ANT: La Resolución Exenta N°202602101198 del 19 de Mayo de 2026, que califica el proyecto “Aguas Marítimas” en las comunas de Antofagasta, Sierra Gorda y Calama, Región de Antofagasta.

MAT: Interpone Recurso de Reclamación según el Art. 30 bis de la Ley 19.300.

EN LO PRINCIPAL: Interpone recurso de reclamación conforme al artículo 30 bis de la Ley 19.300; **PRIMER OTROSÍ:** solicita suspender efectos de la RCA; **SEGUNDO OTROSÍ:** forma de notificación.

Fuente: Figura ADC-PAC 30.1, Anexo Participación Ciudadana, Adenda Complementaria

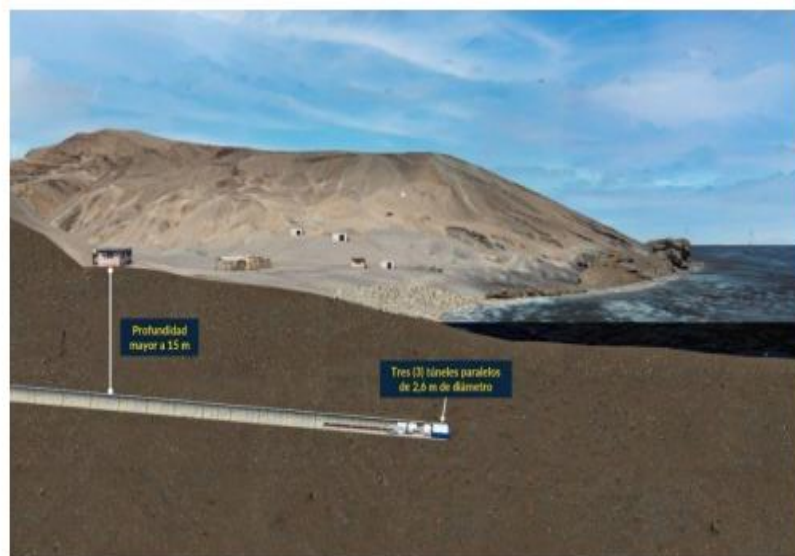
¿A qué profundidad aproximada pasará la tunelera bajo las residencias que se ubican en el trazado de las tuberías?

El Titular, al responder a la observación que “no existirá alteración, obstrucción o daño sobre ninguna de estas edificaciones según los estudios realizados” confiesa de muto proprio no solo que no se hace cargo del posible daño o alteración sobre el Medio Humano que generará la construcción de su Proyecto, sino que está eludiendo los impactos que la vibración de la operación de la tunelera generará en la salud de los habitantes de la caleta y en su calidad de vida, toda vez que la pregunta no está direccionada a las edificaciones, sino a las “residencias”, lo que significa que la observación está solicitando información respecto a la afectación sobre las personas que sí residen en la caleta, y que habitan en las viviendas con “ocupantes permanentes” que señala el Titular. Por lo tanto, tenemos que la Reclamada fue otorgada sin que fueran debidamente considerados los efectos negativos de la vibración de la tunelera sobre la salud física y psíquica de dichos ocupantes permanentes, lo que significa que el Titular no se hace cargo de proponer medidas de mitigación o compensación, que vengan a prevenir, minimizar o disminuir los efectos adversos que, la operación de la tunelera a tan sólo 15 metros bajo sus pies en horarios desconocidos, producirá sobre las personas que residen permanentemente en Caleta Bolfin, con el fin de reducir la extensión, magnitud o duración del daño sobre ellas. Como la Reclamada no informa en qué horarios funcionará la tunelera, existe el riesgo de que opere de noche, donde la vibración y el ruido impedirían el descanso de aquellos habitantes, al no permitirles conciliar el sueño, dañando significativamente su calidad de vida.

En particular, sobre el sector denominado Caleta Bolfin, descrito en la Línea de Base Medio Humano (Anexo 3.20 Medio Humano, del EIA), se identificó un pequeño asentamiento, compuesto por ocho viviendas, pero sólo dos de ellas con ocupantes permanentes, la cuales no serán intervenidas por el Proyecto. Las obras en el sector corresponden a obras subterráneas que se construirán por medio de una tunelera a más de 15 metros de profundidad. De modo que no existirá alteración, obstrucción o daño sobre ninguna de estas edificaciones según los estudios realizados. Para mayor claridad respecto al uso de la tunelera se presenta la siguiente Figura.

Figura. Resultado de la modelación numérica de la pluma salina, Proyecto Aguas Marítimas, caleta Bolfin, Antofagasta.

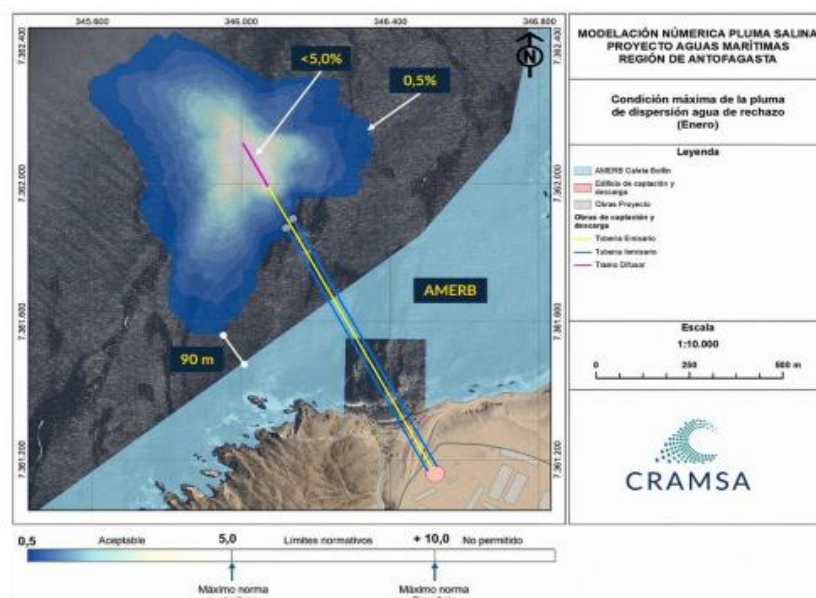
Cuando el Titular reconoce que su respuesta se basa en una “modelación” y no en datos reales, está asumiendo que, los datos, al basarse en una simulación deficiente, no son representativos, porque únicamente se basan en dos mediciones con 6 meses de diferencia, lo que no permite corroborar la validez de las constantes de decaimiento usadas. Es decir, la modelación presentada en la Reclamada no tiene la validez suficiente por lo que no es representativa, lo que hace que se desconozca la extensión, magnitud y duración de la afectación por causa de la pluma de dispersión de la salmuera vinculada al Proyecto. Debido a esta incertidumbre, tampoco es posible definir el Área de Influencia (AI) del Proyecto para los ecosistemas costeros, ni su interacción sinérgica con otros proyectos de desalinización presentes en el litoral de la zona norte del país.

No existen en la Reclamada otros informes que respalden los valores aplicados en la modelación, de modo que los datos necesarios para el descarte de efectos adversos no se encuentran justificados, toda vez que no es posible corroborar que, la metodología utilizada para la modelación, haya sido aplicada correctamente. Por todo ello, no sabemos cuánto durará la restricción sobre el recurso hidrobiológico en la zona AMERB de Caleta Bolfin, producto del daño ambiental que causará el Proyecto.

Tal como se presenta en la siguiente Figura, los resultados muestran que el límite de exceso de salinidad de un 5,0% se produce muy cerca del difusor (a menos de 5,0 m de distancia de éste) y que un exceso de salinidad del 0,5% (10 veces menor que el límite) se produce a una distancia mayor a 90 m de la AMERB.

En consecuencia, no se verán afectadas las capas superficiales de la columna de agua, ni se generarán alteraciones en el oleaje o en la circulación de las corrientes.

Mapa de las fallas Bolfin y Coloso aparecido en el documento publicado por la revista Geología Andina.

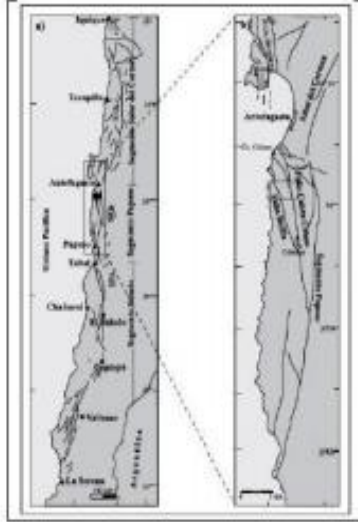
¿Sabe el titular si el desarrollo de su proyecto, en especial la vibración que generará la tunelera con que perforarán el lecho marino para el trazado de las tuberías, repercutirá sobre la somera y frágil corteza de la zona de microfallas costeras en que pretende instalarse?

Como queda en evidencia al revisar la respuesta del Titular y las cartas geológicas presentadas, la Reclamada no se hace cargo del estudio del Duplex Caleta Coloso ni del análisis del frágil Abanico de Bolfin, no pudiendo descartarse impacto sobre las unidades geológicas superficiales y sobre la geomorfología del borde costero. En relación a esto mismo, vemos que habría cierta información que fue solicitada por SERNAGEOMIN durante la evaluación, que no aparece reflejada en la Reclamada. Así tenemos que el ORD. N°1615 emitido por el SERNAGEOMIN de Antofagasta el 21 de abril de 2022, refiere ciertas observaciones a la ADENDA que no habrían sido abordadas por el Titular, como el punto 5 de dicho ordinario en que se le solicita “*indicar como fue definido el peligro morfodinámico en el sector de playa Escondida y cerro Jaron. Se solicita indicar bibliografía y metodología utilizada paso a paso*”. La Reclamada simplemente no trata sobre esto, por lo que tampoco presenta documentación ni metodología, según le fue solicitado por la autoridad competente. De igual modo, en el punto 6 se le solicita “*relacionar la geología y geomorfología con los peligros geológicos analizados en la zona de estudio*” cosa que tampoco hace. El Titular, simplemente, elude dicho tema toda vez que sabe que, abordarlo como es debido, le significaría tratar acerca del complejo Dúplex Caleta Coloso y el frágil Abanico de Bolfin. Por lo tanto, la respuesta entregada no se hace cargo del núcleo de la observación formulada, limitándose a responder aspectos distintos de aquellos consultados, por lo que la observación no fue analizada con rigor ni fue debidamente considerada en los términos exigidos por el artículo 30 bis de la Ley 19.300.

Respecto al análisis de las vibraciones resultantes de la construcción de túneles, este

<i>fue actualizado en el Anexo ADE 7.1 de la Adenda Excepcional, sin embargo, es posible señalar que las vibraciones que se emiten por la construcción de los túneles se limitan al entorno inmediato de la obra y no generan efectos que pudiesen afectar las unidades geológicas superficiales y la geomorfología del borde costero.</i>
--	--
